Dle SOD č. MSP-62/2024-MSP-CES s Investorem **Česká republika – Ministerstvo spravedlnosti**, IČO: 00025429, DIČ: CZ00025429, se sídlem Vyšehradská 16, 128 10, Praha 2, zastoupená Ing. Bc. Radomírem Daňhelem, MBA, LL.M., náměstkem člena vlády na zakázce „**Justiční areál v Ústí nad Labem – zhotovitel stavby**“.

Vydává průvodní list k **Variaci č.007 – Odkopy nutné pro provedení beranění u objektu C.**

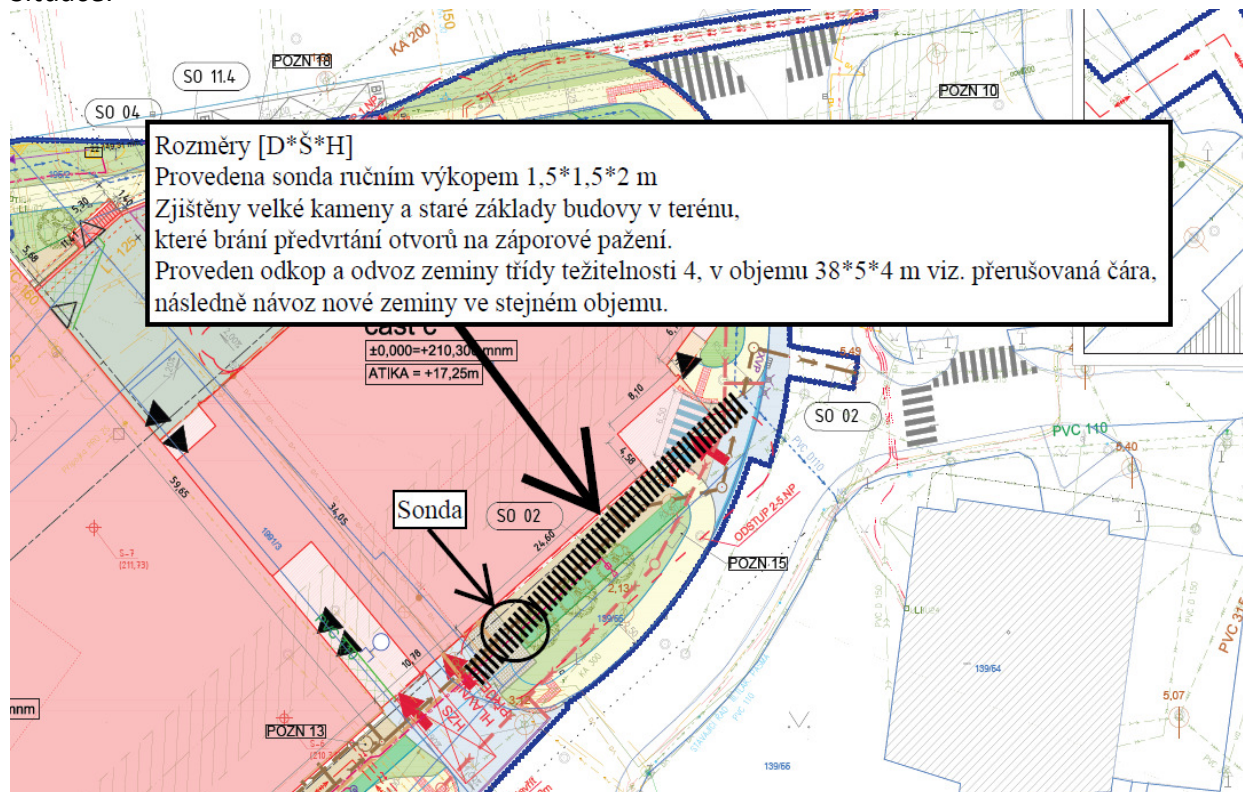
Tato variace vznikla jako reakce na neočekávaný stav podloží. Při provádění zemních prací byly zjištěny stávající velké kameny znemožňující provedení vrtacích prací pro záporové pažení. V této souvislosti je nutné horninu vytěžit a místo ní zavézt zeminou vhodnou pro provedení prací.

1. V průběhu zemních prací byly zjištěny velké valouny a nebylo možné provádět předvrtání otvorů na záporové pažení dle DPS. Stavba provedla vytěžení o objemu 760 m³ včetně nakládky a odvoz, valouny jsou zejména v oblasti objektů B a C o velikosti až 1100mmx900mm. Toto má vliv na cenu díla.
 - Vyjádření geologa o velikosti valounů – viz níže
2. Stavba provedla zásyp zeminou se zhuťněním o stejném objemu.
3. Provedením variace nedojde ke změně smluvních milníků dle HMG R01.
4. Návrh ocenění variace je 703.823,40 Kč bez DPH.
